5-1 内閣府の最大クラスの津波の波源モデル

5-4 内閣府の最大クラスモデルの位置づけの再整理 No.4コメント回答（内閣府の最大クラスモデルの位置づけの再整理）

5-5 内閣府の最大クラスモデルに対する不確かさの考慮 コメント回答まとめ

No.1コメント（内閣府の最大クラスモデルに対する不確かさの考慮について）

検討概要

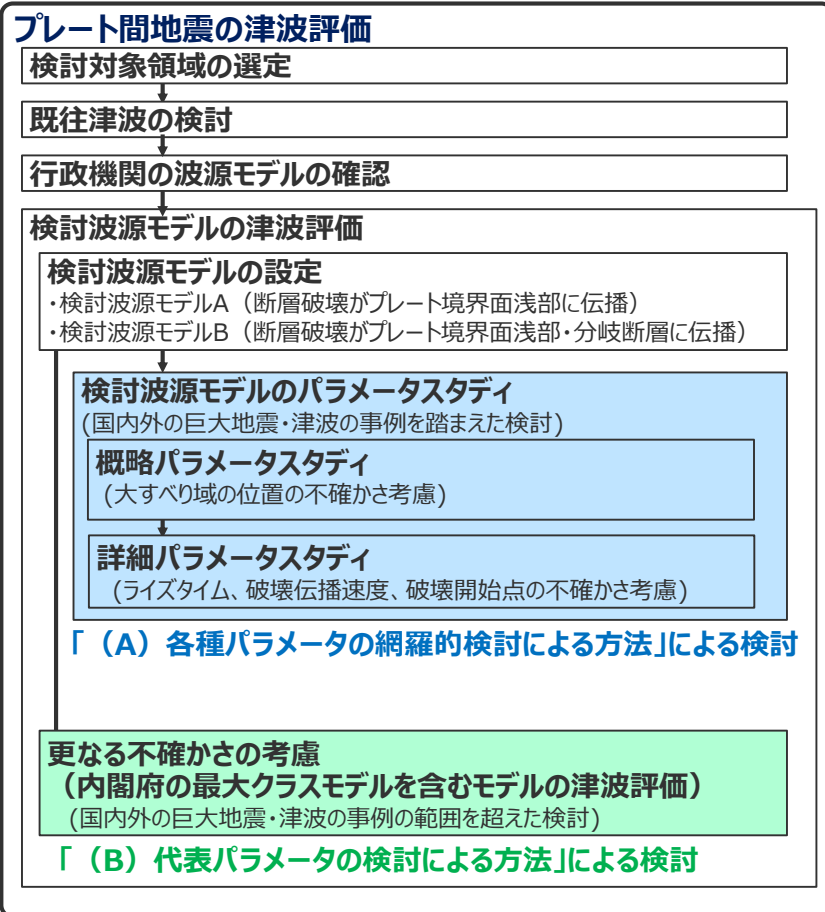
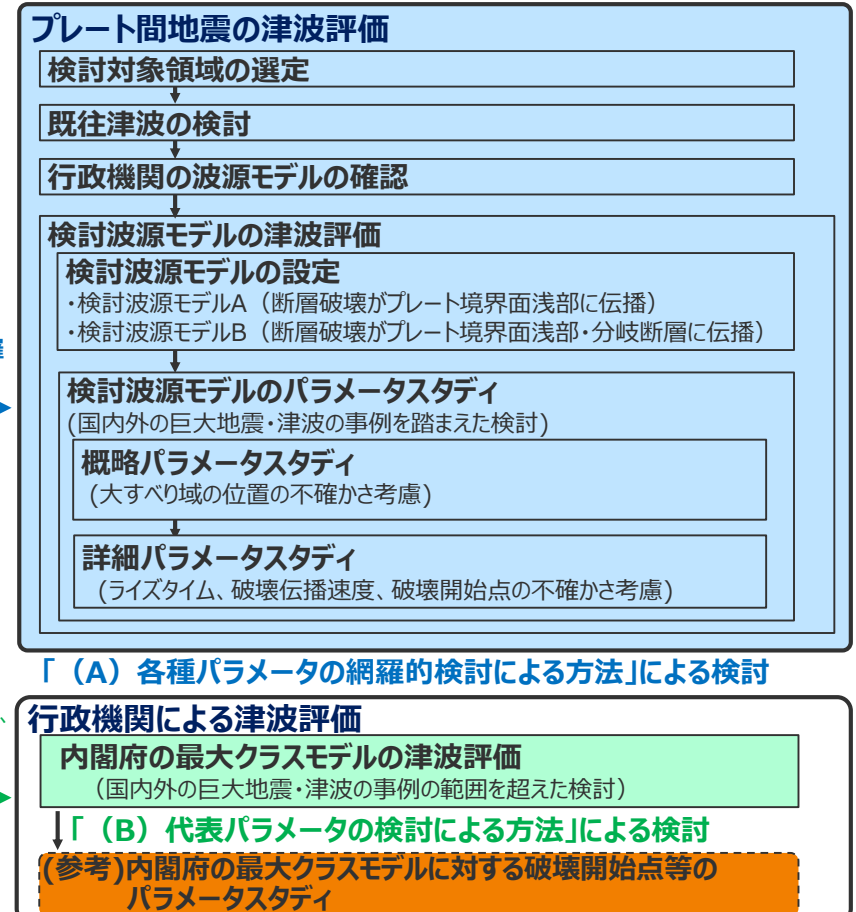
- 上記整理結果を踏まえて、内閣府の最大クラスモデルの基準津波の策定への反映について検討した。
- その結果、第662回審査会合では、内閣府の最大クラスモデルを検討波源モデルに対する「更なる不確かさ考慮モデル」と位置づけて整理していたが、波源設定の考え方の違いを踏まえ、「更なる不確かさの考慮」という表現による整理は取り止め、**(B) 代表パラメータの検討による方法**※により検討された内閣府の最大クラスモデルは、**(A) 各種パラメータの網羅的検討による方法**※によって検討を行うプレート間地震の津波評価とは別に、行政機関による既往評価として基準津波の策定に反映するよう変更した。

(B) 代表パラメータの検討による方法により検討された内閣府の最大クラスモデルは、行政機関による既往評価として基準津波の策定に反映するよう変更

沈み込み帯のS波速度構造

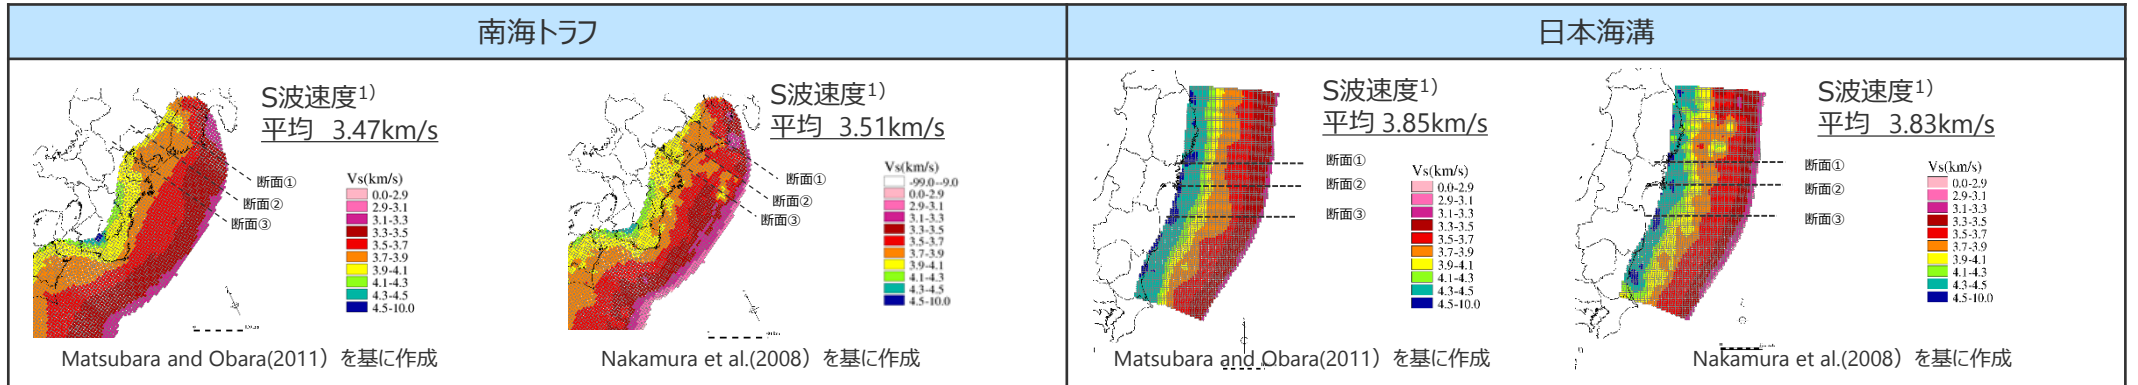
- 変更点
- 検討波源モデルの破壊伝播速度について、これまで内閣府(2012)が設定している2.5km/sと設定していたが、南海トラフと日本海溝のS波速度構造の違いを考えると南海トラフの巨大地震の破壊伝播速度は東北沖地震より小さいと考えられることから、国内外のMw9地震のインバージョン結果および南海トラフと日本海溝の速度構造を踏まえて、2.0km/sと設定することに変更した。
 - なお、内閣府(2012)が設定している破壊伝播速度2.5km/sも含めて、破壊伝播速度の不確かさについては、別途詳細パラメータスタディを実施する。

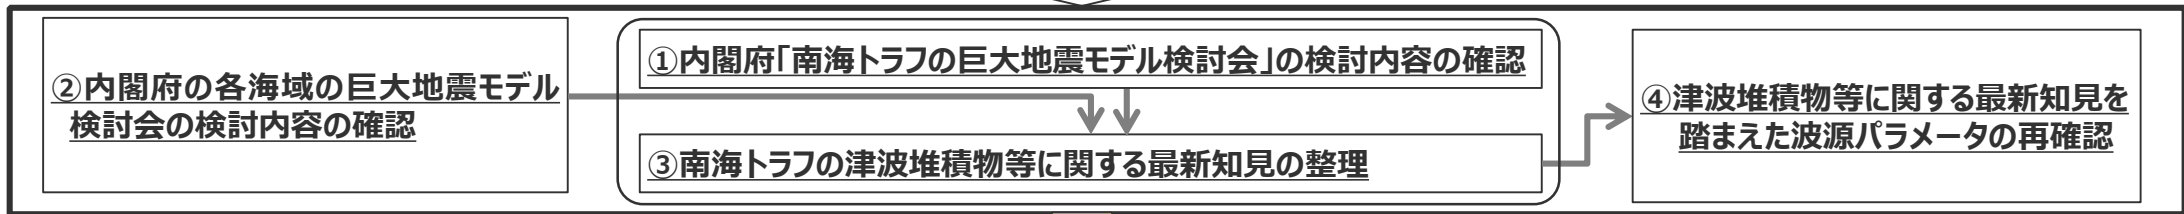
- 破壊開始点の不確かさは偶然的な不確かさであることから、**内閣府の最大クラスモデルに破壊開始点の不確かさが含まれていることの明確な根拠**を示せないのであれば、**内閣府の最大クラスモデルのすべり量(37m)とライズタイム(60s)の組合せに対して破壊開始点のパラメータスタディを実施すること。**
- プレート間地震のパラメータスタディにおいて考慮しているすべり量(37m)とライズタイム(120s)の組合せは過去の事例の範囲内の設定であり、**過去の事例が少なく自然現象に大きなばらつきがあること**を踏まえると、内閣府の最大クラスモデルのすべり量(37m)とライズタイム(60s)の組合せを考慮しない考え方は認められない。内閣府の最大クラスモデルを参考にして波源モデルを設定し、**その妥当性を内閣府の最大クラスモデルに依拠する**のであれば、**内閣府の最大クラスモデルのすべり量(37m)とライズタイム(60s)の組合せを、プレート間地震のパラメータスタディの中で考慮すること。**

- 第717回審査会合では、波源設定の考え方に着目して内閣府の最大クラスモデルの位置づけを再整理した結果、**(A) 各種パラメータの網羅的検討による方法**により検討した「検討波源モデルのパラメータスタディ」と**(B) 代表パラメータの検討による方法**により検討した内閣府の最大クラスモデルとの波源設定の考え方の違いを踏まえ、「更なる不確かさの考慮」という表現による整理は取り止め、**(B) 代表パラメータの検討による方法**により検討された内閣府の最大クラスモデルは、**(A) 各種パラメータの網羅的検討による方法**によって検討を行うプレート間地震の津波評価と別に、行政機関による既往評価として基準津波の策定に反映するよう変更した。
- 今回のコメント回答では、第717回審査会合から説明方針の変更はなく、①「**(B)代表パラメータの検討による方法**」により検討している内閣府の最大クラスモデルの津波評価に対して、破壊開始点のパラメータスタディを実施する必要はないこと、および、②「**(B)代表パラメータの検討による方法**」により検討された内閣府の最大クラスモデルを、「**(A) 各種パラメータの網羅的検討による方法**」で検討しているプレート間地震のパラメータスタディの中で考慮する必要はないことを回答した。
